LuK Service Info

Part Nr. 231 0031 11 – 310/280mm TGU6

TB1110

Info: New design / Neues Design / Nouvelle conception / Nuevo diseño / Nuovo disegno / Nuovo segno

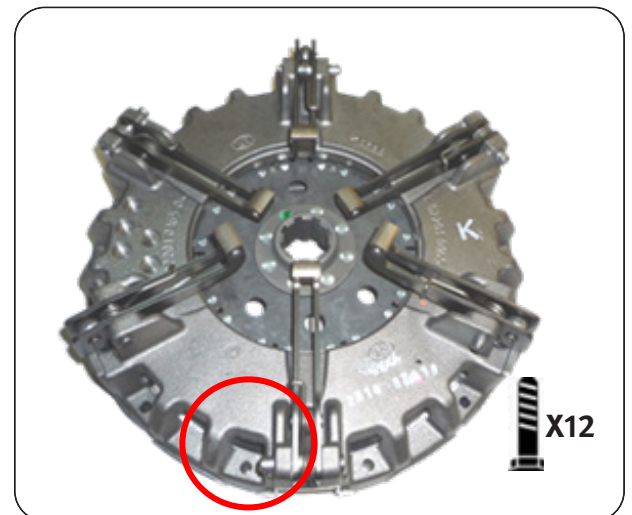
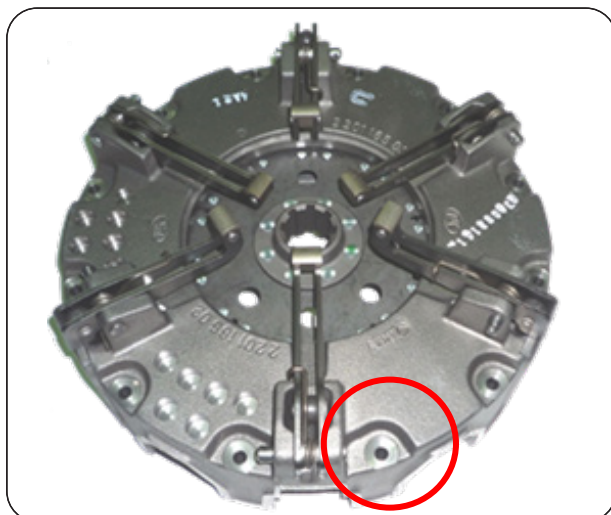
This new design utilises the latest clutch technology, using a vented housing for improved cooling and heat dispersal. Fully interchangeable with existing clutches with no modifications required to vehicle or flywheel. A new fixation bolt set 411 0195 10 12 x M8 x 1.25 x 65mm + Conical washer is supplied with new designs to accommodate the lower housing.
